改善箇所説明図

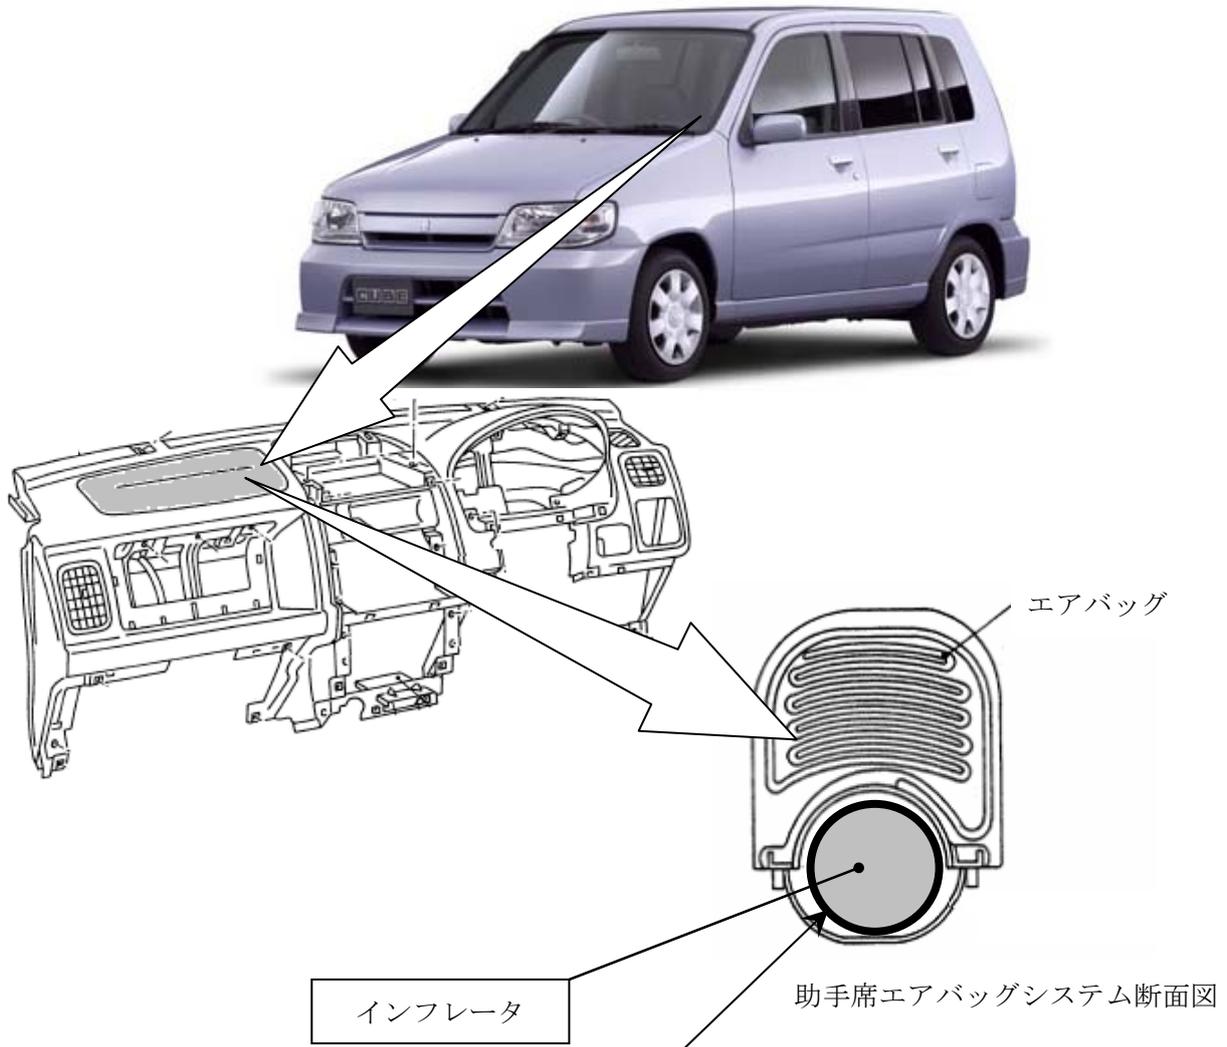
基準不適合発生箇所

助手席用エアバッグのインフレーター（膨張装置）内のガス発生剤組付け作業が不適切なため、ガス発生剤の装填量が不足しているものがある。そのため、車両の振動でガス発生剤が粉状となり、エアバッグが展開するとインフレーター内圧の異常な上昇で容器が破損して構成部品が飛散し、乗員が負傷するおそれがある。

改善の内容

全車両、当該インフレーターを良品に交換する。

識別：銀色のシールをモデルナンバープレートの右横に貼り付ける。
